MEMOIRE EN REPONSE
A L'AVIS DE
L'AUTORITE ENVIRONNEMENTALE

Projet de centrale photovoltaïque au sol de Lévigny
Commune de Lévigny, Aube (10)

Le présent document vise à apporter les réponses du pétitionnaire ib vogt aux remarques émises par la Mission Régionale d'Autorité Environnementale (MRAE) Grand-Est dans son avis n°2022APGE103 daté du 22/09/2022.

Figure 4 - Milieux ouverts réhabilités sur la zone d'étude de la carrière

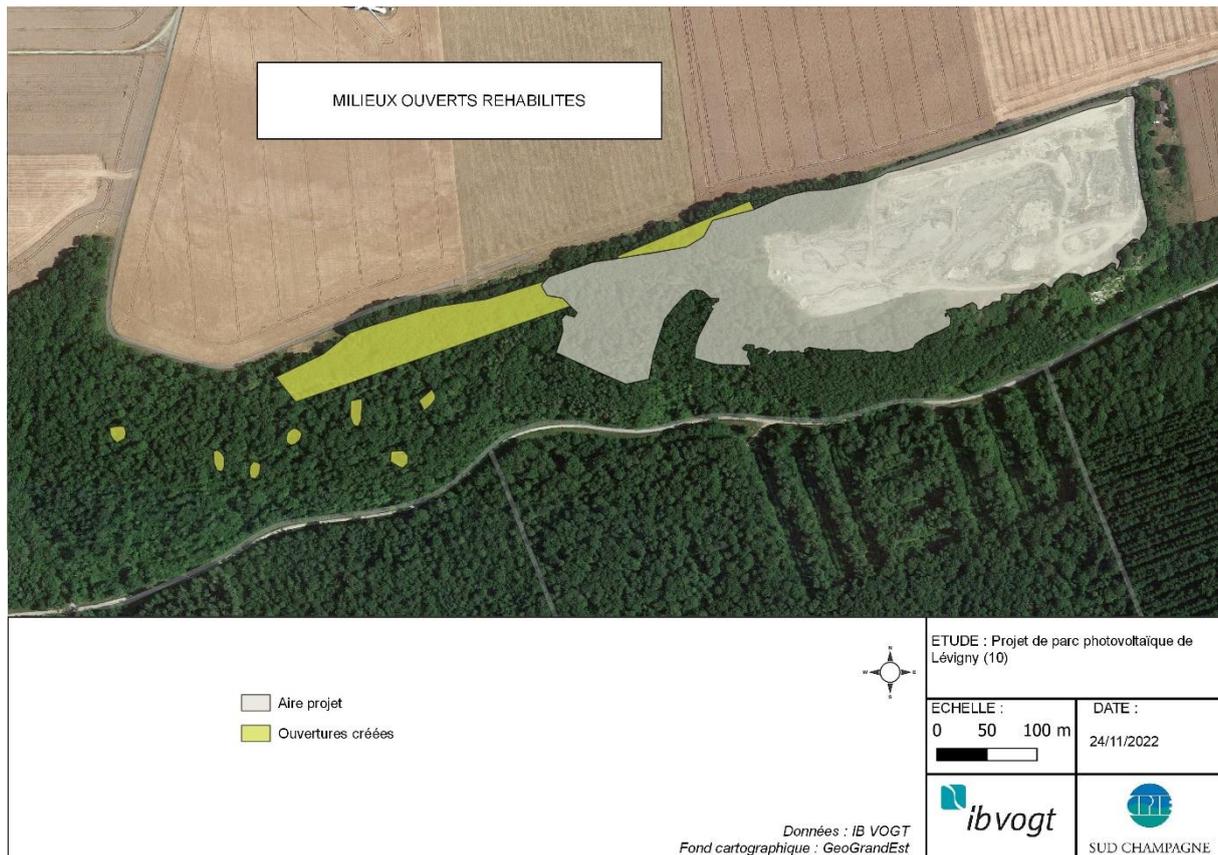
- Localiser les arbres isolés conservés et préciser la superficie des milieux ouverts réhabilités, ainsi que celle des îlots de sénescence qui doivent être délimités de manière plus précise.

L'exploitation de ce boisement a restauré un milieu ouvert. Le maintien de cette ouverture (*Figure 3*) permettra de recréer une grande zone de pelouse, habitat naturel quasi disparu dans ce secteur.

La surface créée par l'ouverture du boisement ainsi que le maintien des pelouses sèches intra forestières est d'environ 1,4 ha qui seront maintenus en pelouse calcaire.

Figure 5 - Plan d'implantation du projet et mesures de réduction, compensation et d'accompagnement

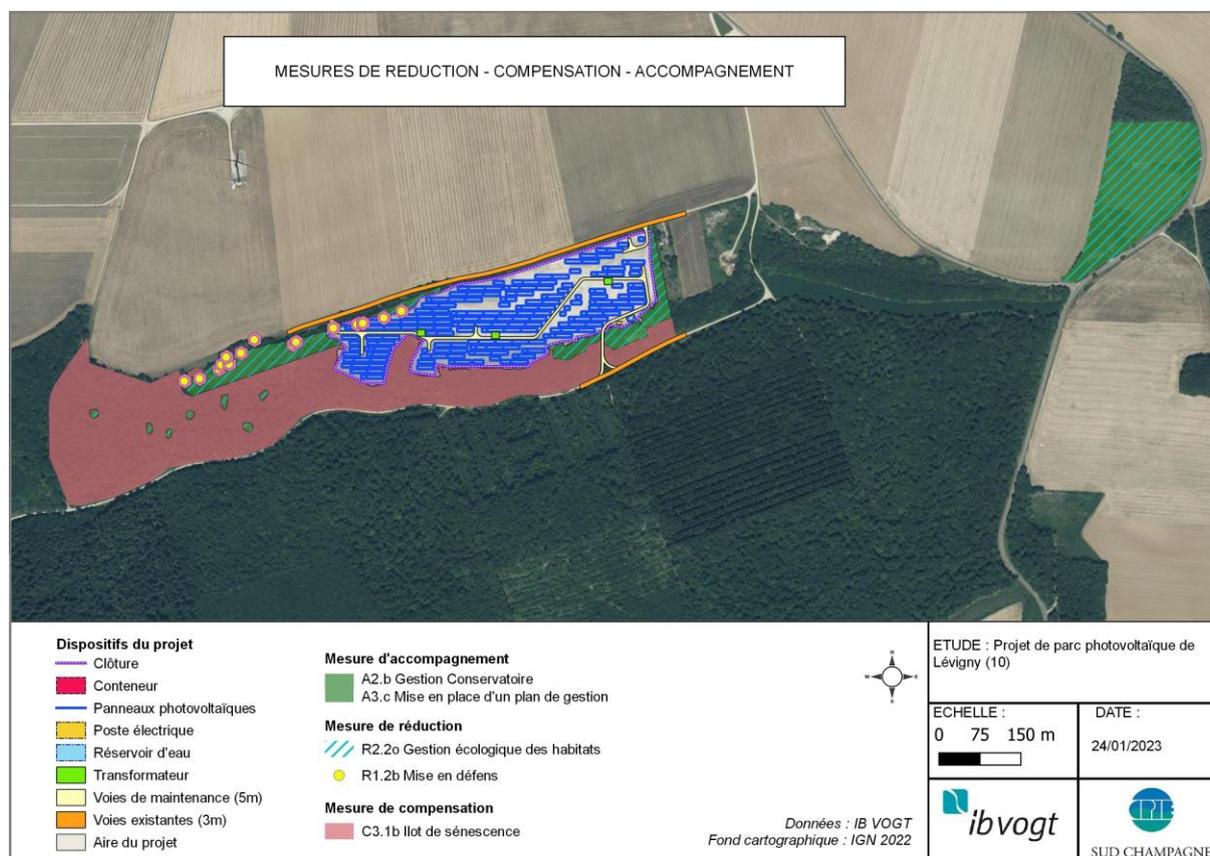
L'Ae recommande au pétitionnaire de :
 - Reporter sur le plan de masse du projet l'ensemble des mesures en faveur de la biodiversité.

Des arbres remarquables seront préservés en îlots de sénescence (Figure 5).

Figure 8 - Plan d'implantation final suite à la prise en compte des préconisations SDIS

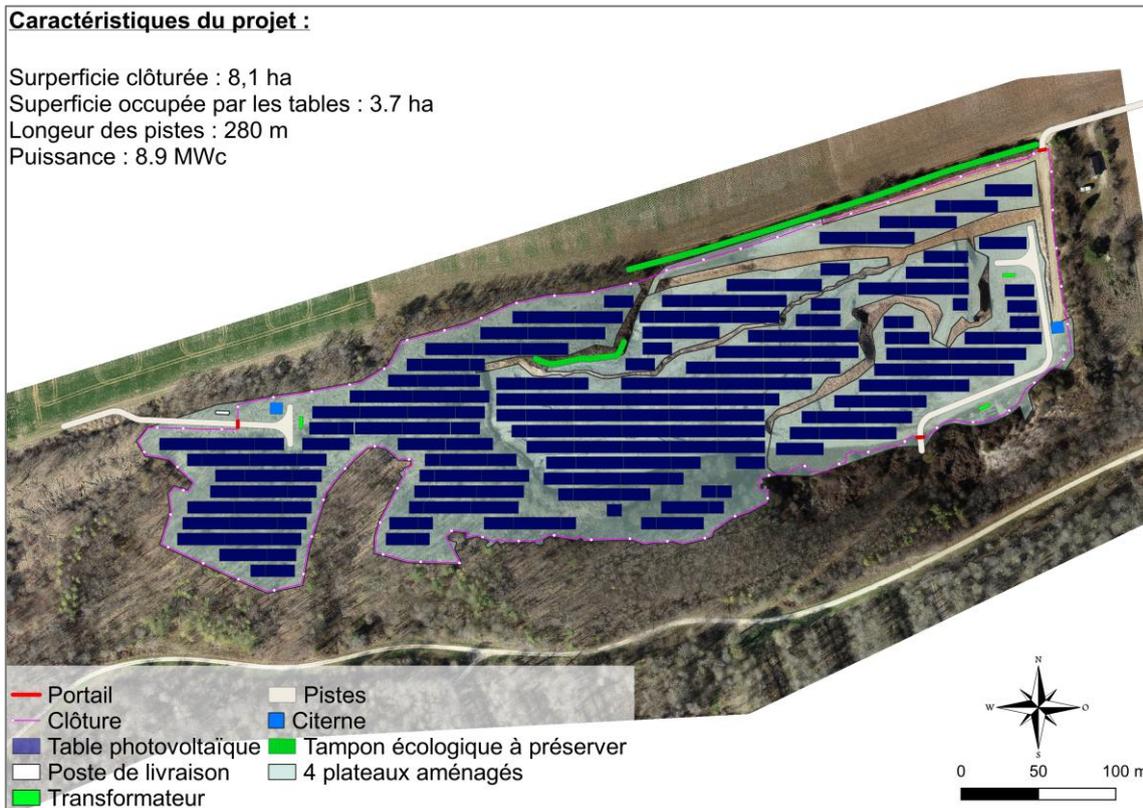
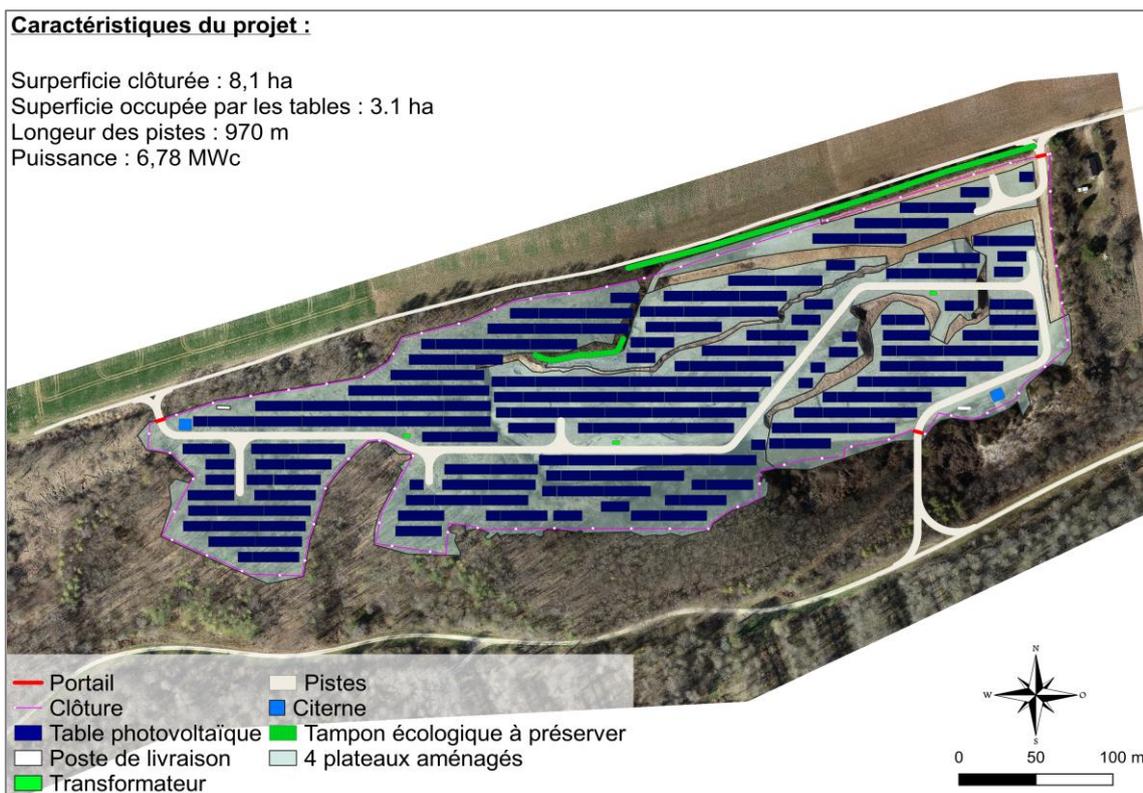
*L'Ae recommande au pétitionnaire de :
Préciser les mesures particulières mises en œuvre pour éviter la propagation d'un incendie de la centrale photovoltaïque à la forêt alentour.*

Plusieurs aménagements seront destinés à assurer la sécurité de la centrale contre les incendies. En effet, le plan d'implantation du projet de centrale photovoltaïque au sol est issu d'un travail collaboratif avec le SDIS.

Les préconisations liées aux enjeux de sécurité incendie ont été implémentées dans le plan d'implantation final. Il s'agit des axes internes au projet ainsi que des deux citernes incendies. Les deux citernes sont situées à proximité des accès du site (portail de 4m de large minimum) et les axes de circulation interne. Le volume de chacune d'entre elle est de 30m³ conformément aux exigences du SDIS. Ainsi, elles bénéficient d'un accès immédiat par les entrées.

Les voies d'accès interne au parc intègrent des aires de retournement adaptées pour les véhicules d'intervention et présente une largeur de 5m. Ces voies permettront l'accès aux locaux techniques. Ils seront équipés de moyens d'extinction pour les feux d'origines électriques. L'accès au site sera garanti pour les engins de secours.

Afin de suivre les recommandations du SDIS le tracé des axes a été étudié afin que l'ensemble des installations (panneaux, locaux techniques...) soit à une distance maximum de 50 mètres des voies internes et externes au parc photovoltaïque.

Ces ajustements ont mené à une évolution du plan d'implantation initialement dessiné (*Figure 6*) au plan d'implantation final retenu (*Figure 7*).

Figure n°4 : carte de localisation des mesures prévues par le pétitionnaire

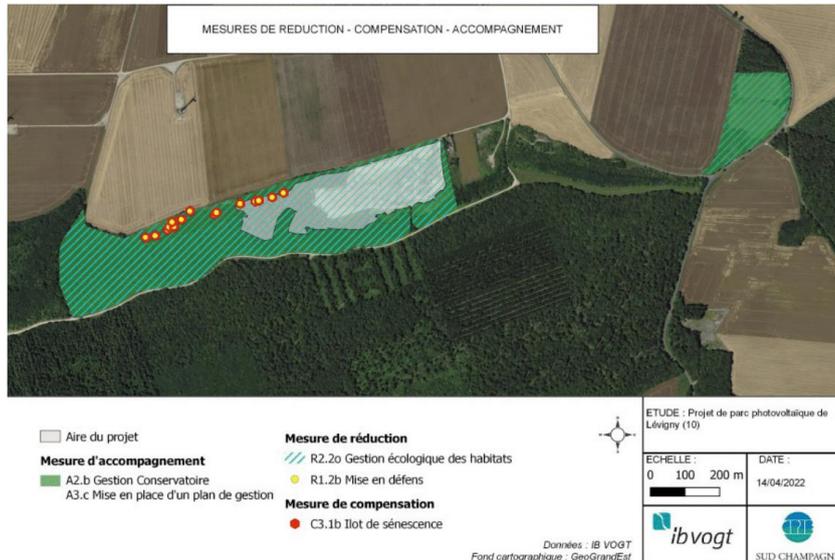
Au titre des mesures compensatoires au défrichement, il est envisagé la conservation d'arbres isolés et la délimitation d'îlots de sénescence (aucune exploitation possible). Ces îlots de sénescence figure sur la carte des mesures (voir figure n°4), sans toutefois être délimités de manière précise, d'autant plus que leur superficie n'est pas précisée. Quant aux arbres isolés conservés, ils ne sont pas localisés.

Plus généralement, elle regrette que les mesures en faveur de la biodiversité ne figurent pas sur le plan de masse du projet (plantation de haie, conservation des arbres remarquables, d'îlots de sénescence, etc).

- **localiser les arbres isolés conservés et préciser la superficie des milieux ouverts réhabilités, ainsi que celle des îlots de sénescence qui doivent être délimités de manière plus précise ;**
- **identifier des parcelles pour la mise en place de mesures compensatoires au défrichement ;**
- **reporter sur le plan de masse du projet l'ensemble des mesures en faveur de la biodiversité.**
